Oppdragsnr.	Oppdragsnavn:	
14068	NVE-kontroll Verket Moss Bk_3A, Bk_3B, og B_3C	
Notat nr.:	Notatdato:	Utarbeidet av:
002	04.11.2025	Mingbo Yang
Dokument nr.	Revisjon:	Kontrollert av:
14068-OO-RIG-N-002	01	Edvin Moe
Sak:

NVE-kontroll for endring av kvikkleiresone «2817 Verket» og områdestabilitetsvurdering for revidert reguleringsplan

> *Figur 3-1 Plassering av snitt A-A (grønn linje) i skissen til venstre [5] ift. avgrensning av løснеområdet (grønn stiple linje) i skissen til høyre [4]*

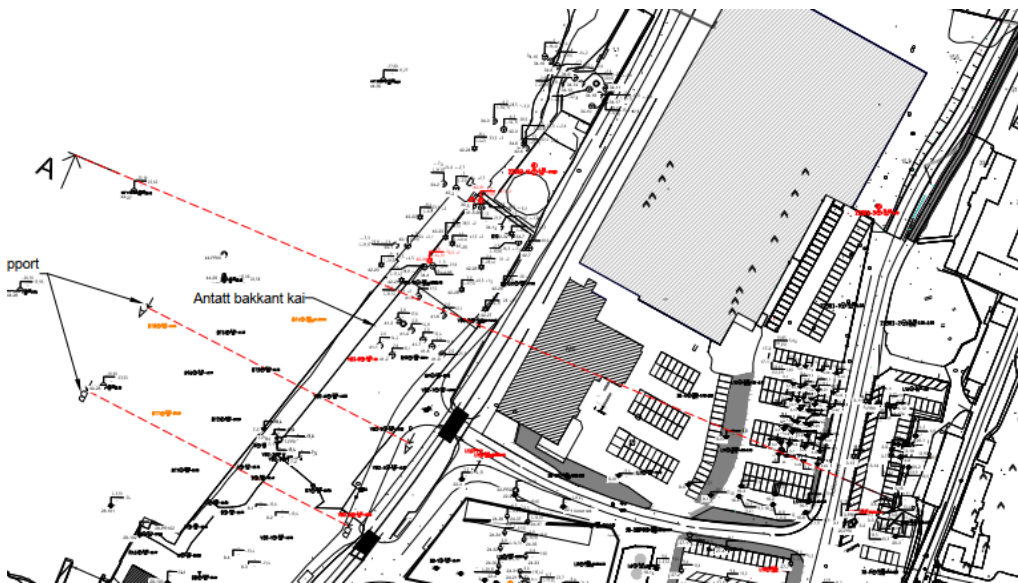
Snitt A-A [5] er plassert omtrent 50 – 60 meter nord for hjørnet av felt B_3B, der Sweco foreslår avgrensning av eksisterende løснеområdet, vist i Figur 3-1.

Det er ikke entydig avklart om snitt A-A er det mest representative snittet, eller om det alene kan anses som tilstrekkelig grunnlag for å definere løснеområdet ved det hjørnet av felt B_3B. OO viser til den opprinnelige

kartleggingen av kvikkleiresonen mot Verket BT3 i nord, og henviser hvordan sonen var opprinnelig kartlagt i denne overgangen.

I den siste revisjonen av Swecos rapport [8] er det utført kontrollberegninger ved beregningsnitt D, som dokumenterer sikkerhetsnivå med de faktiske forholdene ved den foreslåtte grensen for løснеområdet. Beregningene viser at sikkerhetsnivået ved denne grensen (mellom felt 3B og KV4) er klart høyere enn for den andre bruddflaten som lokaliserer ca. 15 meter i vest mot sjøen.

Resultatene fra beregningene avklarer at mulig flakskred, som strekker til grensen av løснеområdet, vil ikke være representativt for kartlegging av løснеområdet. OO vurderer derfor at løснеområdet kan avgrenses basert på rotasjonsskred slik det er foreslått av Sweco.

> Figur 3-3 Beregningsnitt som ligger ca 30 meter sør for Verket BT3/ felt B_3B [9]

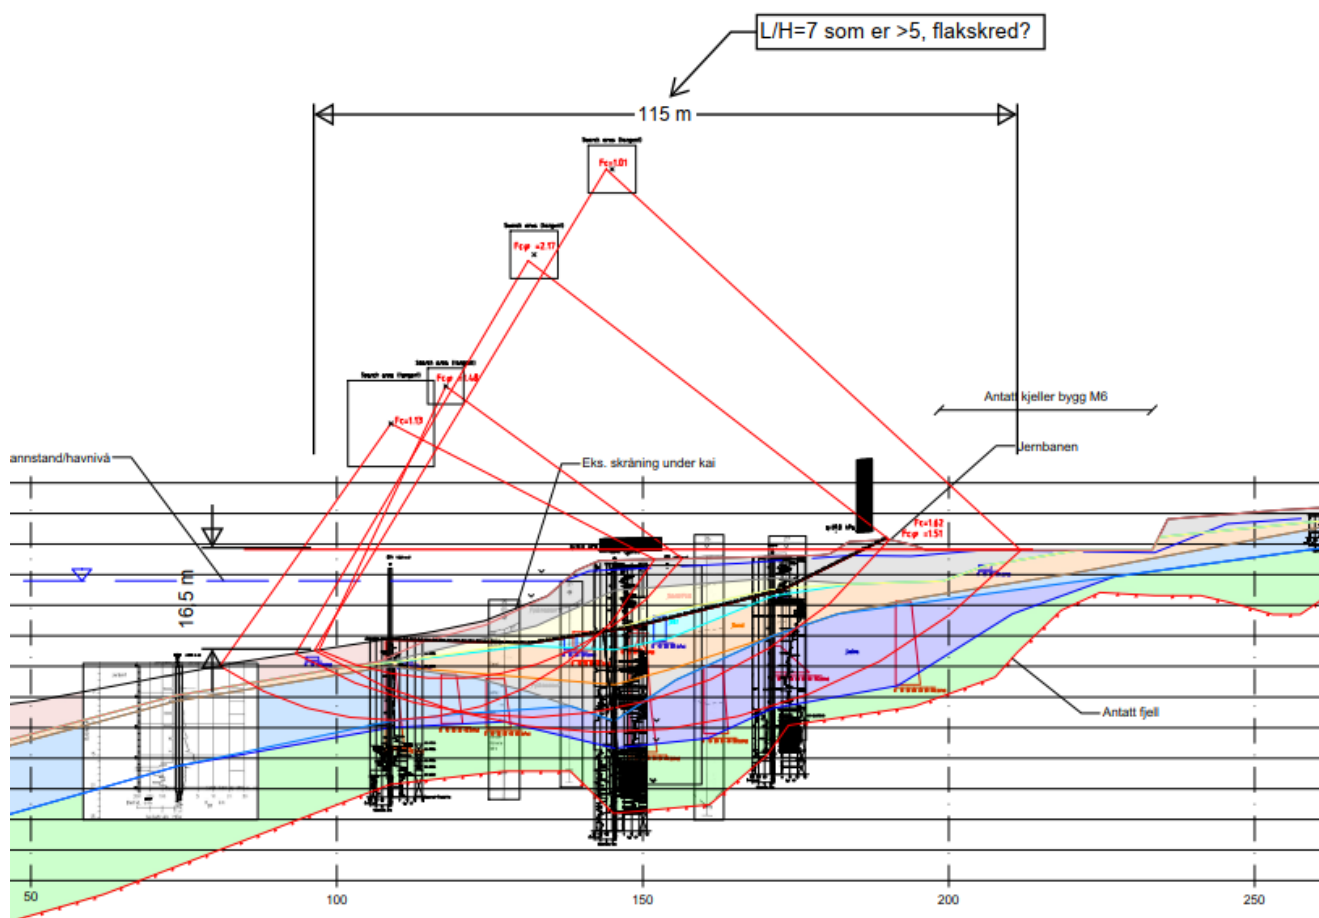
Kvikkleiresonen ble opprinnelig kartlagt i 2022 [9] ifbm. utvikling av nabotomtene som ligger rett sør for Verket BT3. I denne forbindelse ble det gjennomført stabilitetsberegninger i et snitt plassert ca 30–40 meter sør for Verket BT3, vist i Figur 3-2 og Figur 3-3. Basert på L/H-forholdet fra den kritiske glideflaten i dette snittet, var det indikert at aktuell skredmekanisme kunne være flakskred. Løsneområdet ble avgrenset mot nord-nordøst ved forekomstene av friksjonsmasser og kort bergdybde, og løsneområdet ville dekke større området ift. en rotasjonskred.

Det er dermed ikke heller entydig avklart om rotasjonskred ved denne delen av felt B_3B er representativt for kartlegging av løsneområdet. Det er ikke avklart om en flakskred, som strekker til grensen av løsneområdet, kunne også være representativt for kartlegging av løsneområdet.
